BRATSBERGBANEN KM 176,8
TUFTE BRU SENKNING AV BEKKELØP
Gk. 3360

Sak
BRATSEBERGBANEN KM 176.8. TUFTE BRU SENKNING AV BEKKELØP

Sak
BRATSBERGBANEN KM 176,8
TUFTE BRU SENKNING AV BEKKELØP

Tverrprofiler
M 1:100

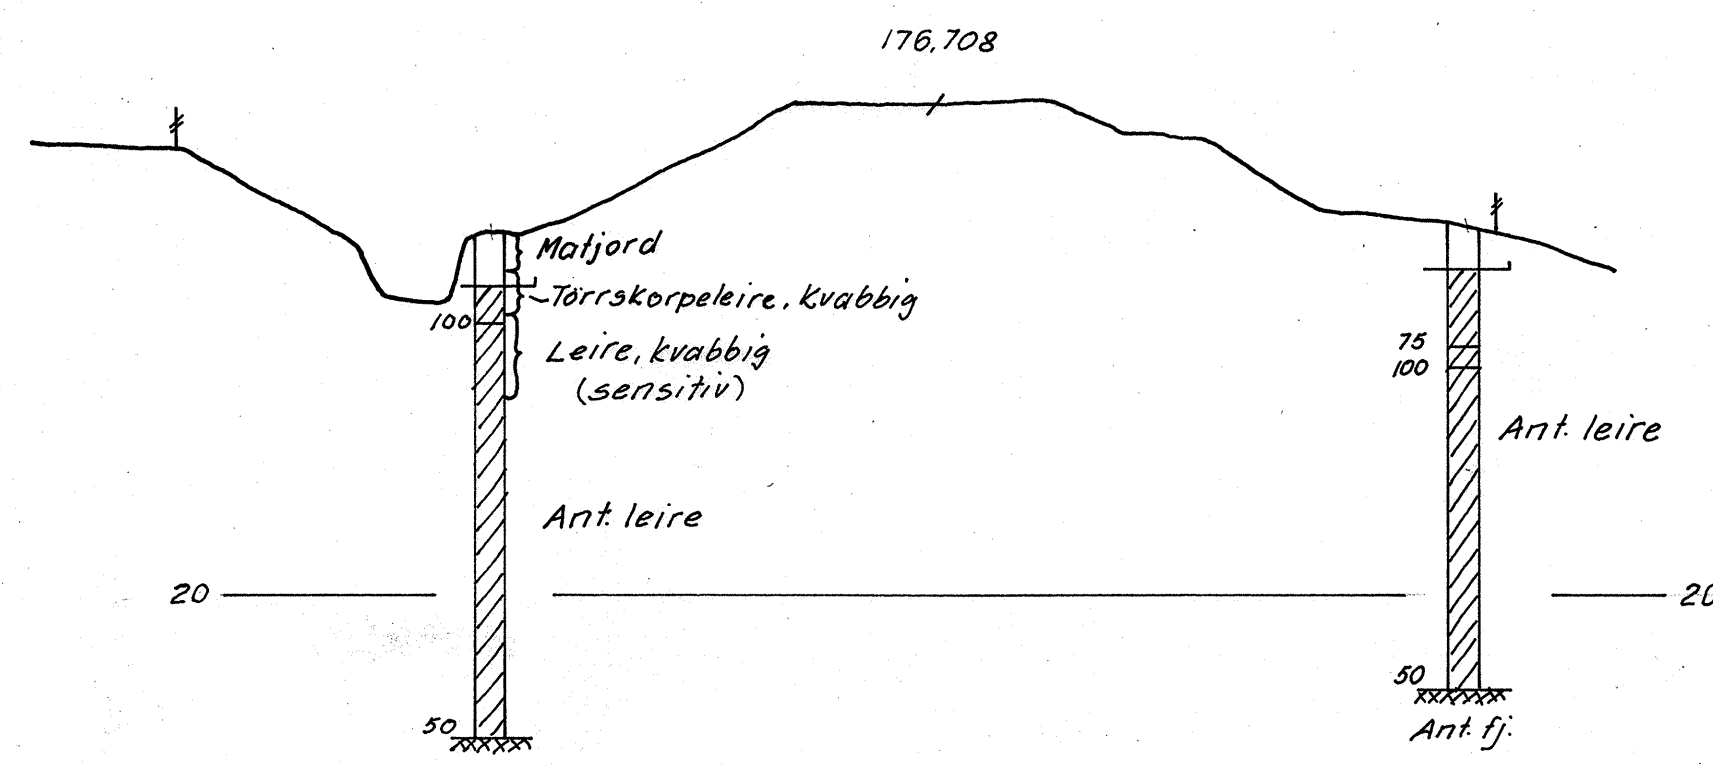
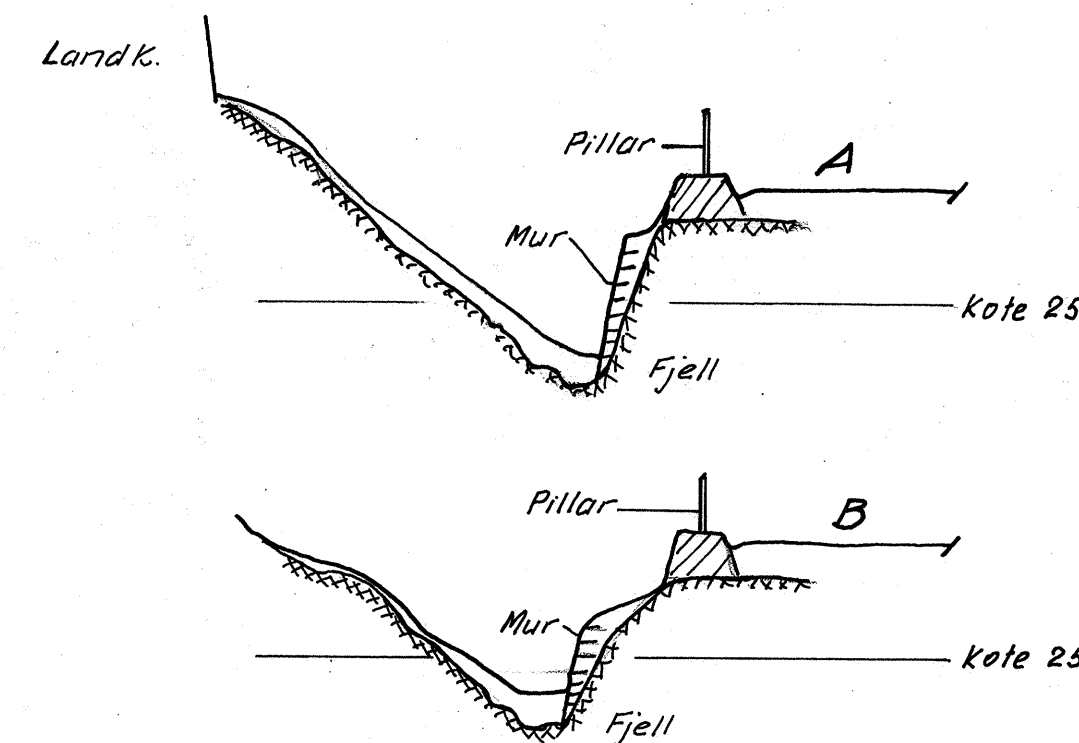
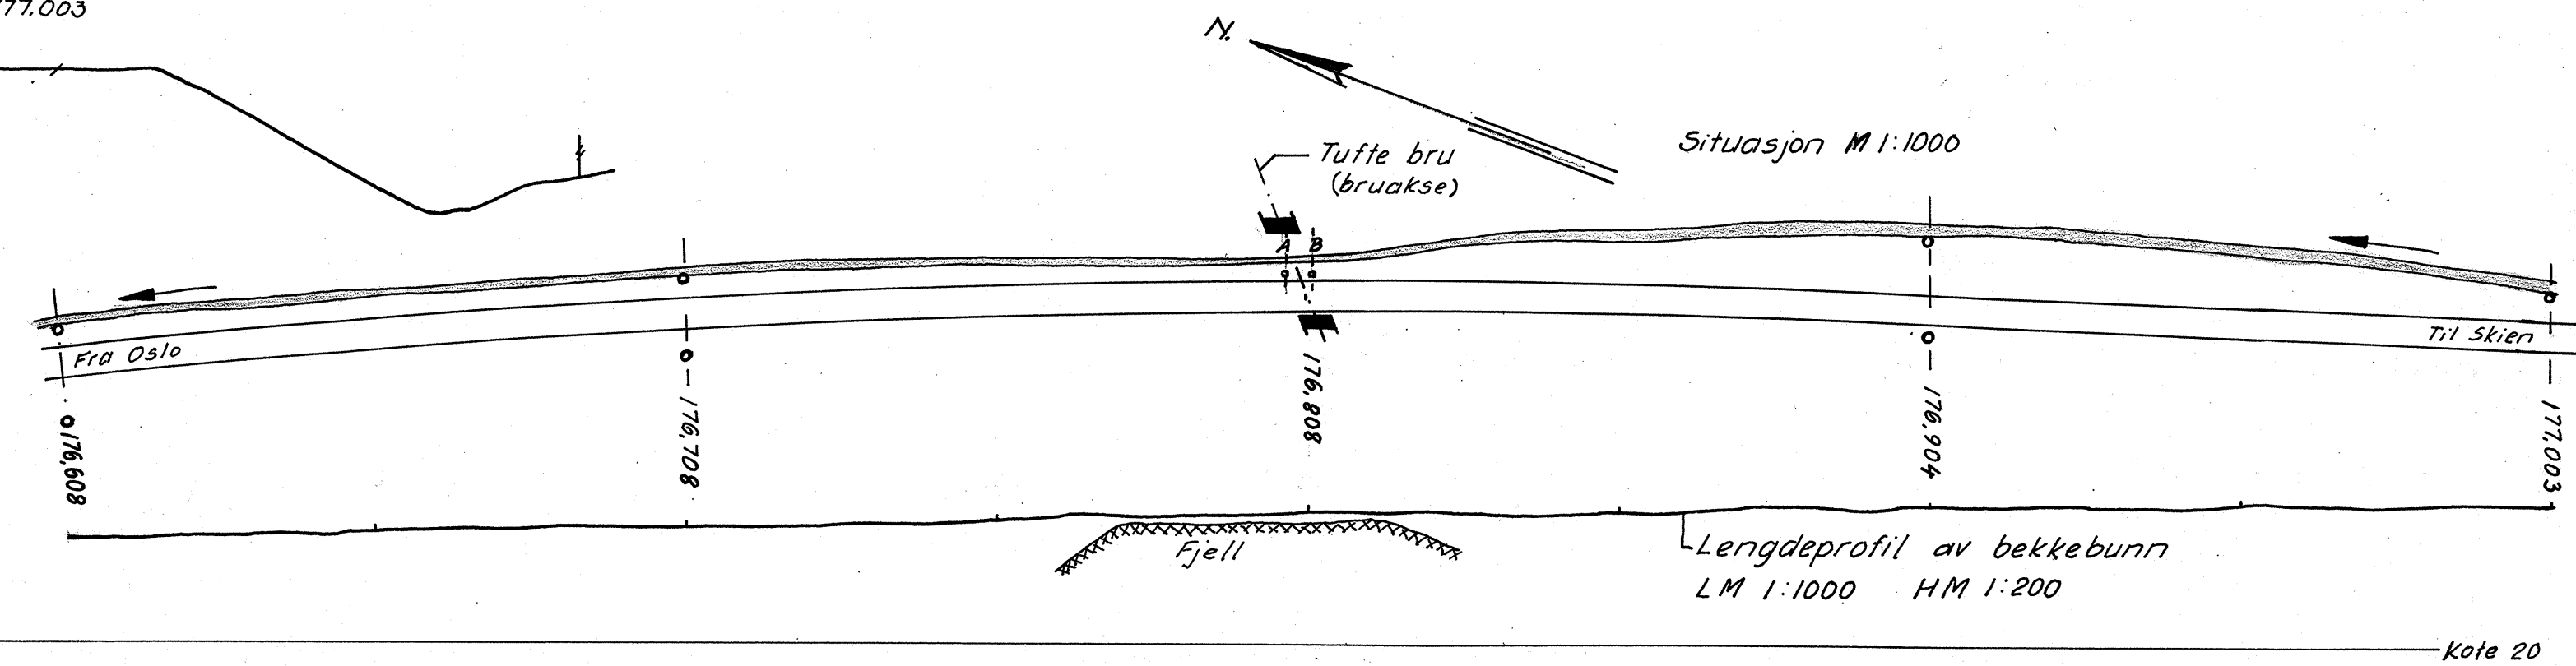
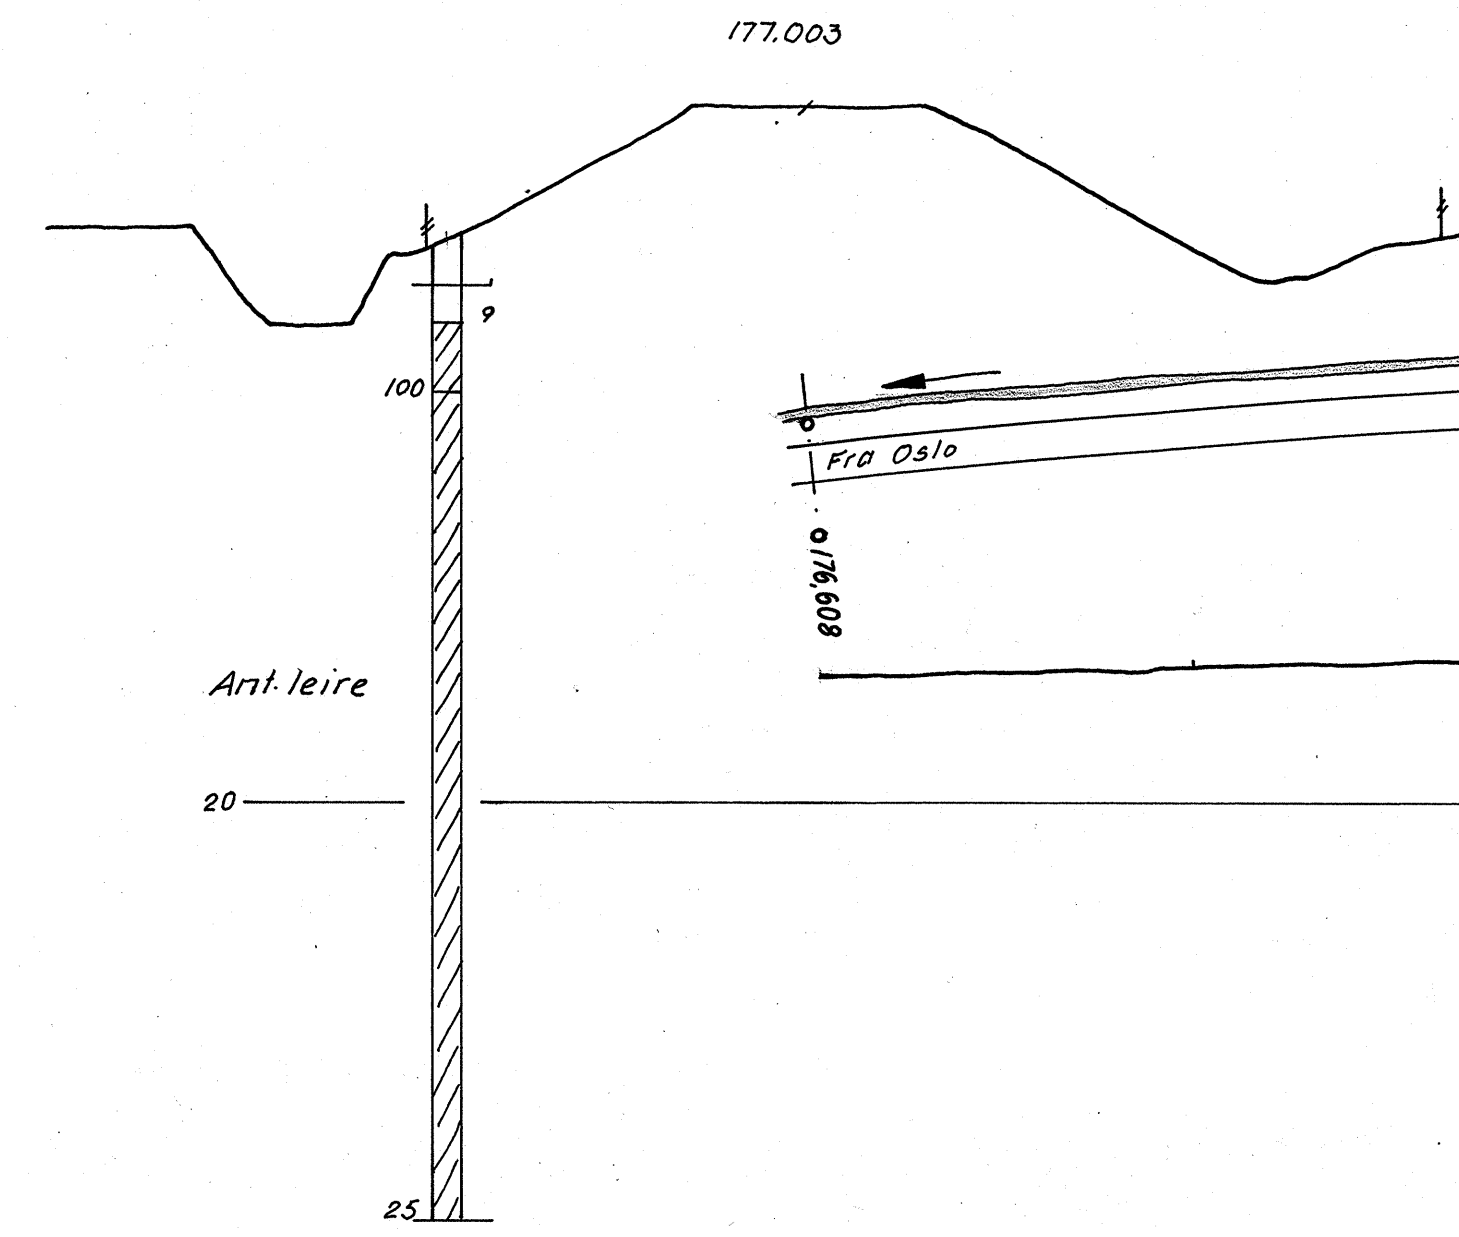
Det er nå utført grunnundersøkelser på stedet som vist på tverrprofilene. Det er til stort dyp påvist en løs, kvabbig og sensitiv leire. Grunnforholdene er svake og leiren er også svak for erosjon.

Det er med dette brakt på det rene at urolig spor og stadig forekomst av løse svilleender skyldes erosjon i nærliggende og bratt bekkekant. Innenfor strekningen km 176,0 - 180,0 finnes det også partier hvor det er bekk såvel i høyre som i venstre fyllingsfot. Teleforhold under sporet anses ikke å ha nevneverdig betydning for denne spesielle form for urolig og ustabilt spor.

Med nåværende høyde på bekkebunn er det påkrevet med erosjonsbeskyttelse på de strekninger hvor bekken går inntil eller inn i fyllingsfot. Erosjonsbeskyttelsen antas mest hensiktsmessig å kunne skje med utfyllt stein, dog er det en betingelse at det mellom stein og jord er et filterlag eller at steinen er så velgradert at den i seg selv er et filter. Småsprengt tunnelstein med stort subbusinnhold har vist seg å være brukbar.

Hvis det blir aktuelt å senke bekkebunnen (maksimalt 0,6 m) må erosjonsbeskyttelsen planlegges under hensyn til dette.

Senkning av bekkeleiet ca 0,6 m på begge sider av brua kan godkjennes under den forutsetning at bekkeleiet flyttes ut fra linjen minst 2,0 m.

I mangel av småsprengt tunnelstein kan et 0,5 m tykt gruslag dekket med kuppelstein (fra Eidanger grustak) prøves som erosjonsbeskyttelse. Det må regnes med skråning som ikke er brattere enn 1:1,5 og det kan bli nødvendig med en del etterjustering på utsatte steder.

Da grunnforholdene er svake må avlastning av skjæringsmasser helst gå hånd i hånd med tilbakefylling av masser og erosjonsbeskyttelse på høyre bekkebredd. Under ingen omstendigheter skal det avlastes på større lengde enn 10 m før det er fylt og erosjonsbeskyttet på høyre bredd.
